Carrière des lieux-dits « Les
Echalans », « La Maison Neuve »
Commune de Viennay (79)

**Demande d'Autorisation Environnementale
Renouvellement d'une carrière**

MÉMOIRE EN REPONSE AUX OBSERVATIONS EMISES LORS DE L'ENQUÊTE PUBLIQUE

CIMENTS CALCIA

Figure 1 : Localisation des principales mesures visant à améliorer la valeur écologique du site
(Source : Etude d'impact et note écologique complémentaire)

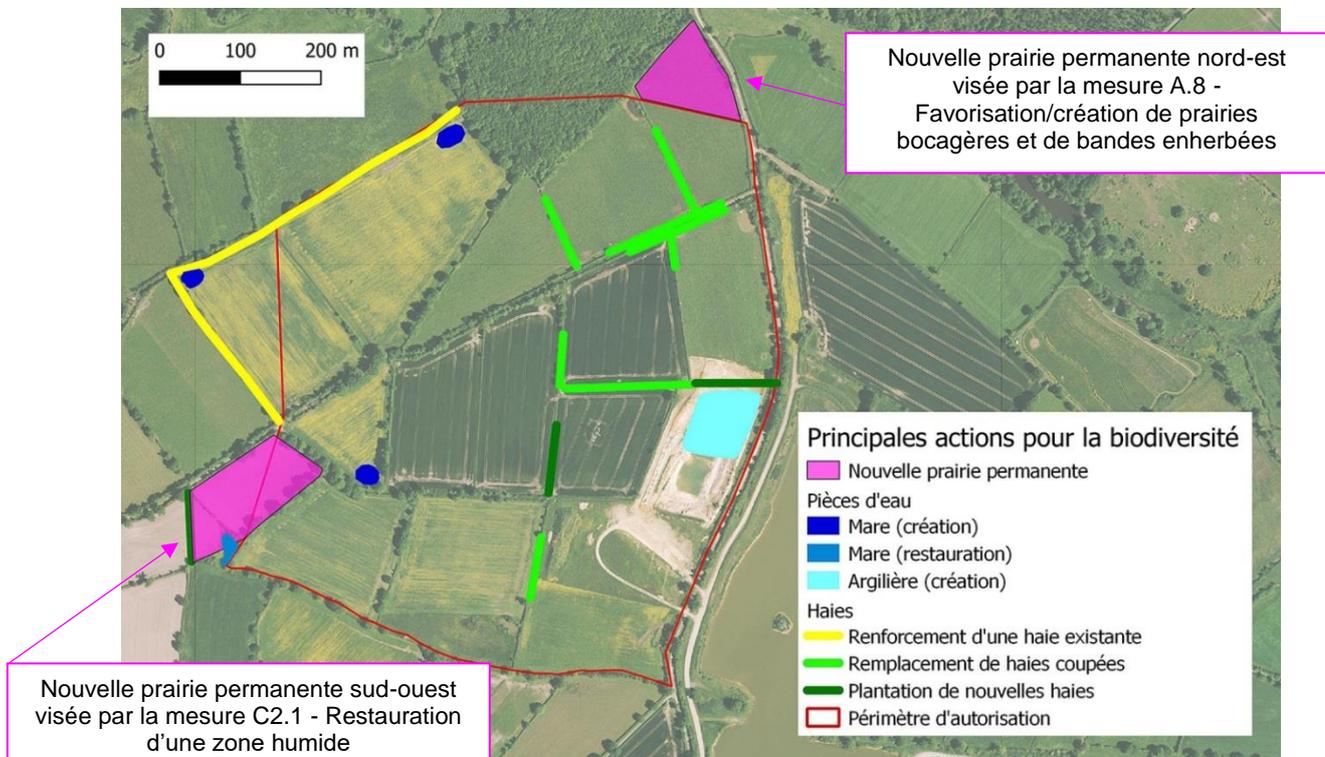
Questions : Peut-on compter les « boisements humides » réellement dans les « zones humides » ... ou faut-il constater une démonstration qui laisse à désirer ? - Comment pourra-t-on transformer la prairie (à restaurer) en ZH ? - N'est-on pas témoin d'une analyse un brin caricaturale en ce qui concerne la ZH pédologique ?

Pour répondre à la troisième question ci-dessus, on insistera sur le fait que les zones humides identifiées et leur classification sur critères pédologiques et/ou écologiques ont été déterminées par des études faites par des experts reconnus dans le respect des réglementations en vigueur, et ont été vérifiées avec la DDT (au travers d'une phase de concertation comprenant des échanges et des compléments sur les études, une visite de terrain, des investigations pédologiques complémentaires, etc.). Il s'en est dégagé la conclusion suivante, déjà exposée dans le dossier et rappelée dans le chapitre 2.2.2 du mémoire en réponse à l'avis de la MRAe :

Cette zone humide pédologique est donc évitée autant que possible, et elle est compensée/accompagnée par la mise en œuvre de plusieurs mesures qui vont créer bien davantage de zones humides : 16 090 m² qui seront créés sous la forme de 3 mares de 300 m² chacune en moyenne et d'une zone humide restaurée de 15 190 m² pour compenser les 5 580 m² détruits. Ces mesures sont pour rappel (cf. localisation sur la figure ci-dessous) :

- Mesure C2.1 - Restauration d'une zone humide : cette mesure vise la restauration d'une zone humide (de type prairie permanente) sur un terrain propriété de Ciments Calcia, fortement dégradé par sa mise en culture au sud-ouest du site. Bien qu'en partie inclus dans le périmètre autorisé de la carrière, il est situé en dehors de la zone d'extraction et n'est pas concerné par l'exploitation de celle-ci.

- Mesure A.1 - Création de trois nouvelles mares et d'une argillère : cette mesure vise la création de 3 nouvelles mares bocagères sur le site mais en dehors de l'emprise d'extraction (parcelles appartenant à Ciments Calcia). L'objectif de ces nouvelles mares est de consolider le réseau de mares bocagères existantes, participant ainsi au renforcement des corridors biologiques (en intensifiant l'attrait du corridor). Ces nouvelles pièces d'eau favoriseront aussi la reproduction des amphibiens à l'écart de la zone d'extraction et à proximité de secteurs riches en refuges tels que boisements et haies bocagères. Elles profiteront également à l'ensemble de la faune verte en créant des points d'abreuvement et d'alimentation. Une argillère sera par ailleurs créée dans la partie sud-est du site et constituera une zone humide temporaire après d'importants épisodes pluvieux.

- Mesure A.2 - Restauration d'une mare existante : la mare existante à restaurer est située sur le terrain visé par la mesure C2.1 susnommée. Les travaux de restauration consisteront à dégager la mare de quelques apports récents constitués de souches et branches qui ont tendance à l'obstruer. En fonction des résultats obtenus lors de la première année de suivi écologique, une restauration plus poussée de cette mare pourra être proposée (curage et correction du profil si nécessaire).

- Mesure A.3 - Préservation et gestion du boisement humide : cette mesure concerne le boisement humide situé en bordure au nord du projet. Elle consiste principalement à garantir le maintien de la surface boisée, de ne pas intervenir sur le milieu et de le laisser évoluer naturellement tout en vérifiant qu'il conserve ses caractéristiques de zones humides.

La création de ces mares et la restauration de cette zone humide permettront donc d'apporter une plus-value au site sur le plan de la qualité de la biodiversité. Sur le plan fonctionnel, ces nouvelles zones humides seront pour le moins équivalentes à celle partiellement détruite (alimentation par la pluviométrie, sans lien avec les nappes du secteur). »

Figure 2 : Schéma de principe – cheminement des eaux pompées en phase 1
(Source : Etude d'impact et note écologique complémentaire)

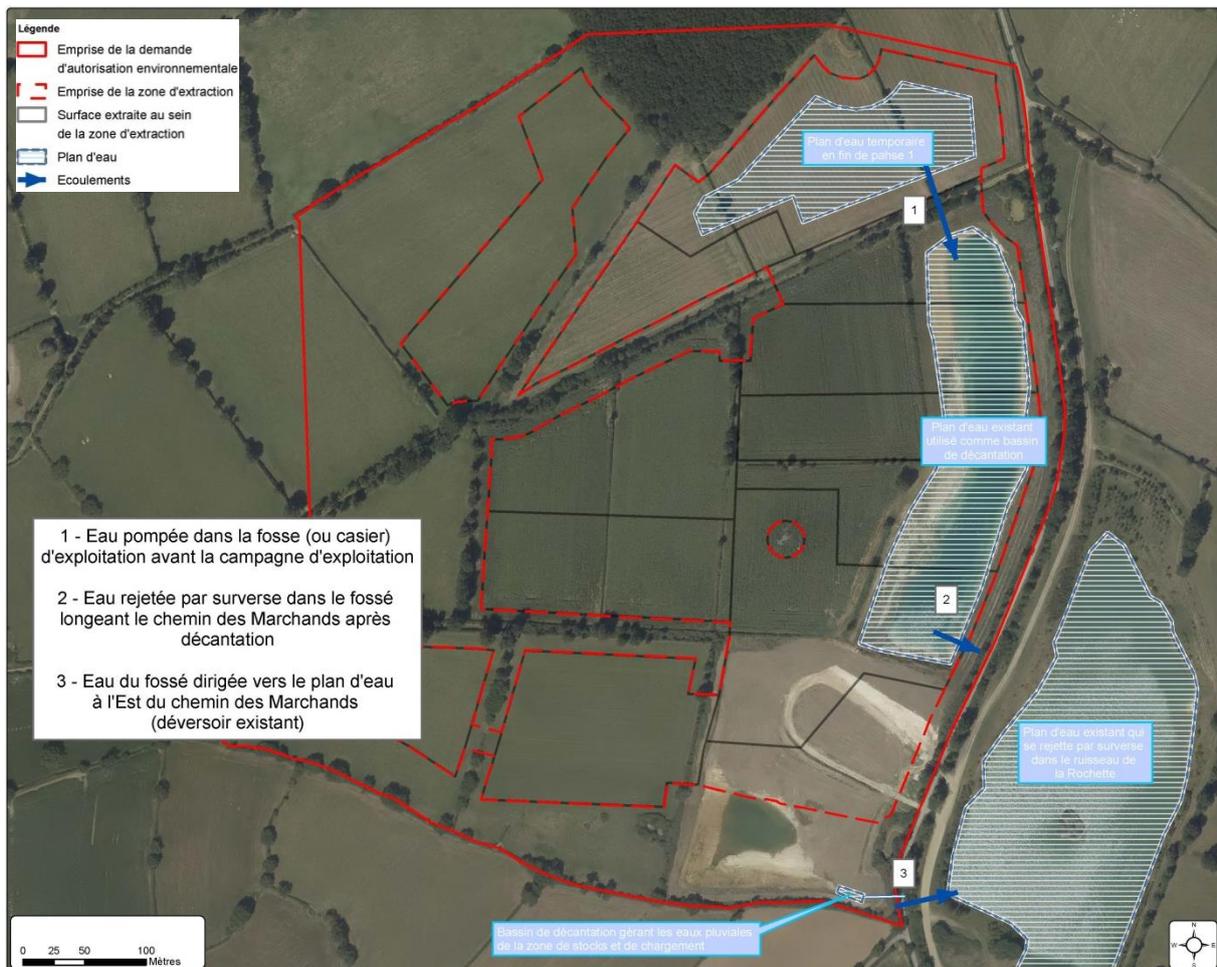
Mais il n'est pas facile de se faire une idée claire des risques correspondant à la combinaison entre un accident lié aux hydrocarbures et le transfert des hydrocarbures via l'eau souterraines dans le cadre d'une action d'extraction d'argiles, suite à la lecture des documents déposés à l'enquête qui semblent ne pas toujours pointer les mêmes réalités ; et ce qui peut être compris ne peut pas nous rassurer : contrairement à ce qui est affirmé dans l'étude d'impact, il nous semble que la pollution via l'eau souterraine n'est pas à écarter.

Une question : A-t-on consulté la Société publique locale (SPL) des Eaux du Cébron pour solliciter son avis pour le projet de Ciment CALCIA ?

Cette étude révèle que le risque de pollution des eaux souterraines et superficielles existe, comme cela est détaillé dans les chapitres 6.2.2.1 et 6.2.2.2 en pages 290 à 304 de l'étude d'impact, mais qu'il est faible en raison des nombreuses mesures d'évitement et de réduction prises, rappelées ci-après.

Titre :	R2.6 Gestion des eaux pompées préalablement à chaque campagne d'exploitation
Type de travaux concernés :	Pompage préalable à l'exploitation des terrains
Type de mesure :	Réduction technique
Description :	<p>Les eaux pluviales tombant dans le casier en cours d'extraction seront pompées 1 à 2 mois avant le début de la campagne d'exploitation, ou durant la campagne si nécessaire (après une grosse pluie par exemple). L'eau pompée sera envoyée vers le plan d'eau longiligne à l'est de l'emprise qui servira de bassin de décantation.</p> <p>Ce plan d'eau verra sa superficie diminuer au fur et à mesure de l'exploitation de la carrière, en lien avec les travaux de remise en état (remblaiement des terrains). Ainsi sa capacité sera d'environ 90 000 m³ en début d'exploitation, réduit au fur et à mesure jusqu'à environ 12 000 m³ en fin d'exploitation. Ce bassin est légèrement plus profond dans sa partie sud que sa partie nord.</p> <p>Ce bassin sera équipé d'une surverse permettant le rejet des eaux de trop-plein vers le fossé longeant le chemin des Marchands. La surverse sera dimensionnée pour permettre un débit de 180 m³/h. Elle présentera ainsi des dimensions de 30 x 30 cm avec des pentes de talus de 2V/3H. Le profil en long de la surverse présentera une pente de 1% entre les cotes 139,5 (coté fossé) et 139,7 m NGF (coté bassin).</p> <p style="text-align: center;">→ Voir Figure 2 : Schéma de principe – cheminement des eaux pompées en phase 1 en page suivante</p> <p>Un merlon d'au moins 1 mètre de haut sera constitué sur tout le pourtour de ce bassin.</p>

Performance attendue :	Présence d'un bassin intermédiaire avant rejet dans le milieu naturel. Décantation des eaux pompées.
En charge de la mise en œuvre :	Exploitant
Suivi de la mesure :	Suivi des eaux superficielles
Coût :	~5 000 euros (création d'une surverse)

Titre :	R2.7 Gestion des eaux de ruissellement du site
Type de travaux concernés :	Conduite de l'exploitation
Type de mesure :	Réduction technique
Description :	<p>La gestion des eaux du site sera maîtrisée. Les eaux de ruissellement extérieures seront déviées par des fossés ou des merlons afin qu'elles rejoignent leur exutoire naturel sans traverser les zones en activité de la carrière.</p> <p>Les eaux pluviales tombant dans le casier en cours d'extraction seront pompées préalablement à chaque campagne (cf. mesure ci-avant).</p> <p>Les eaux pluviales tombant ou ruisselant au niveau de la zone de stocks et de chargement des camions routiers ruisselleront jusqu'à un bassin de décantation d'environ 450 m³ au sud-est de l'emprise autorisée. Le dimensionnement de ce bassin se base sur le calcul (méthode rationnelle) du volume d'eau pluvial correspondant à une pluie décennale d'une heure.</p>

Ce bassin sera muni d'un ouvrage de fuite (d'une capacité de 7l/s/ha) permettant le rejet des eaux décantées dans le fossé longeant le chemin des Marchands.
Performance attendue :	Décantation des eaux de ruissellement du site avant rejet dans le milieu naturel
En charge de la mise en œuvre :	Exploitant
Suivi de la mesure :	Suivi des eaux superficielles
Coût :	~30 000 euros (création du bassin de décantation avec ouvrage de débit de fuite)

Figure 4 : Plan de de remise en état de la carrière actuelle

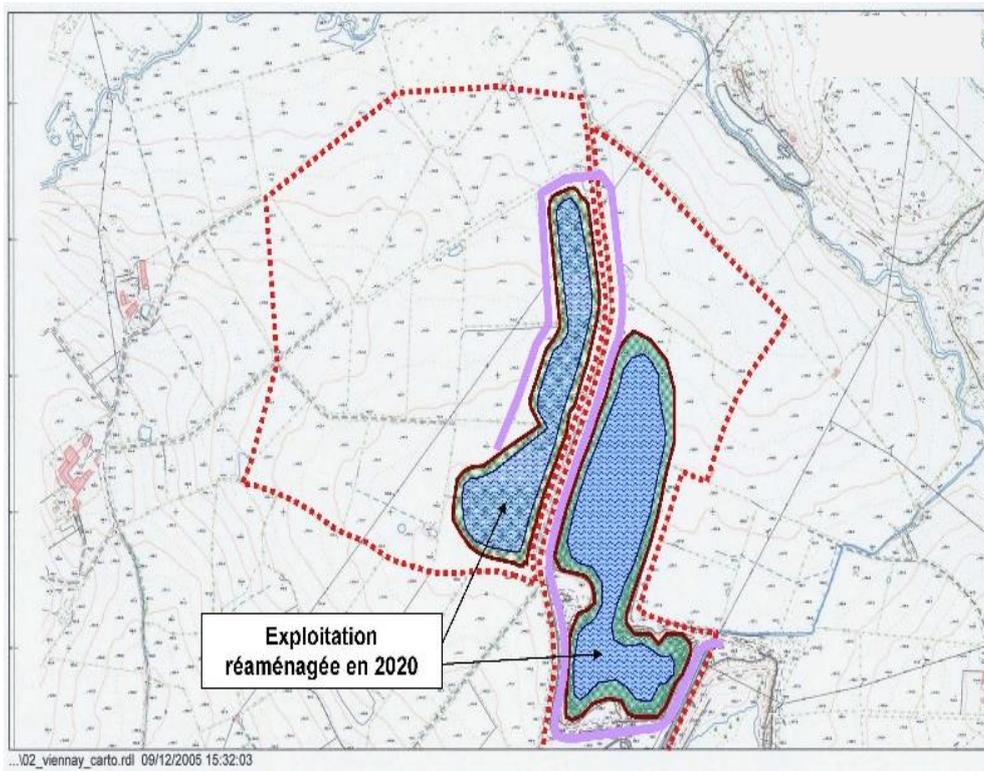
La MRAe estime, dans son avis, que l'étude d'impact aurait dû présenter ce que prévoyait la remise en état de la première exploitation et que l'absence de ces informations fait que la MRAe « ne peut apprécier les réelles incidences ». Elle ajoute que « le plan (pièce technique 7) concernant la remise en état du site apparaît peu lisible pour le public. »

Notre avis : Nous partageons l'avis de la MRAe.

Le plan de remise en état de la carrière actuelle est le suivant. Il est issu du dossier de demande de modification des conditions d'exploitation et de remise en état de janvier 2006, dont l'instruction a permis d'aboutir à l'arrêté préfectoral n° 4526 du 23 juin 2006 qui modifie l'arrêté préfectoral n° 4238 du 21 juillet 2004 autorisant l'exploitation de la carrière actuelle. Une copie de ce plan est par ailleurs jointe au présent dossier, dans la pièce 2 : Demande administrative et technique en page 30.

Ce plan montre que la remise en état prévue par l'autorisation d'exploiter actuelle consiste en la création de 2 plans d'eau au droit de chacune des deux excavations autorisées de part et d'autre du chemin des Marchands. La remise en état avec création du plan d'eau Est (situé à l'Est du chemin des Marchands) a déjà été réalisée. Elle est décrite et illustrée dans les chapitres 3.2.2.1.1.1 « Description des habitats recensés » et 3.2.2.1.1.2 « Carte des habitats » en pages 77 à 84 de l'étude d'impact. La partie ouest du site a été partiellement exploitée et est en partie réaménagée au droit des zones exploitées : les modelés de talus ont été réalisés et plantés.

Dans le cadre du présent projet, il a été fait le choix de modifier la remise en état proposée pour cette partie ouest du site afin de tenir compte des recommandations de la DDT et mieux protéger la ressource en eau, localement utilisée pour la production d'eau potable au niveau de la prise d'eau du Cébron. C'est pour cela qu'en lieu et place du plan d'eau ouest initialement envisagé ainsi qu'au droit de toutes les autres excavations qui seront créées dans le cadre du présent projet, le projet est de restituer des terres à vocation écologique ou agricole au niveau du sol et sans contact direct avec les eaux souterraines (excepté un petit plan d'eau de 0,7 ha conservé en dernière phase d'extraction du projet dans la partie sud-est de l'emprise du projet). A cette fin, ces excavations seront remblayées avec des matériaux inertes provenant du site (stériles d'exploitation) et d'origine extérieure (matériaux inertes provenant essentiellement de la carrière de calcaire et de marne d'Airvault exploitée par Ciments Calcia, à proximité immédiate de la cimenterie).

Le plan de remise en état joint en pièce technique 7 est avant tout un plan technique qui vise à présenter l'ensemble des aménagements qui seront apportés au site dans le cadre de la remise en état. Dans le cas présent, ils sont particulièrement nombreux, ce qui le rend plus difficile à lire. Néanmoins, il est nécessaire qu'il garde cette forme pour ne pas perdre son intérêt technique ; il est toutefois pourvu d'une légende fournie pour en faciliter sa compréhension.
